AVIS DE MODIFICATION

MODIFICATION DE LA CYA188 (A)(T) GLEN VALLEY (COLOMBIE-BRITANNIQUE)

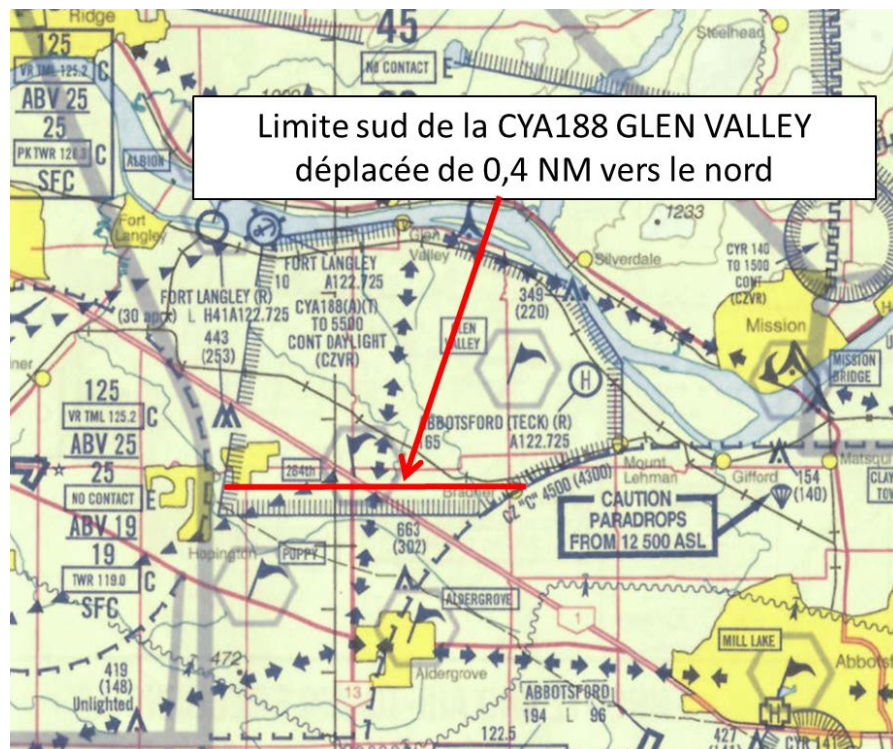
En raison de cet examen et de l'application de nouveaux critères de conception d'IP, la limite sud de la CYA188(A)(T) GLEN VALLEY, en C.-B., doit être déplacée de 0,4 mille marin (NM) vers le nord (voir la carte ci-dessous). Cette modification est nécessaire afin que les procédures d'approche aux instruments ILS et NDB pour la piste 07 de l'aéroport d'Abbotsford soient conformes aux nouveaux critères.

La modification décrite ci-dessus entrera en vigueur le 12 octobre 2017 à 0901 UTC (temps universel coordonné). Se référer au supplément de l'AIP pertinent jusqu'à ce que la carte VFR modifiée AIR 1901 – VTA de Vancouver soit disponible en juillet 2018.
